改善箇所説明図

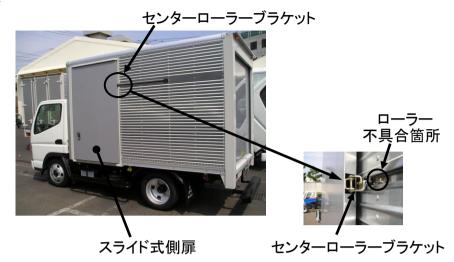
スライド式側扉のセンターローラーブラケットに組み込まれているローラーの耐久性が不足している為、当該ローラーが磨耗しシャフトが露出した状態で開閉を続けると、シャフトの磨耗及びし変形を起こし、当該扉を開けた時にセンターレールブラケットがレールから外れ、扉が脱落するおそれがある。

___ 全車両、ブラケット及びローラーを対策品と交換する。同時にロアアームの点検、増し締めを行う。
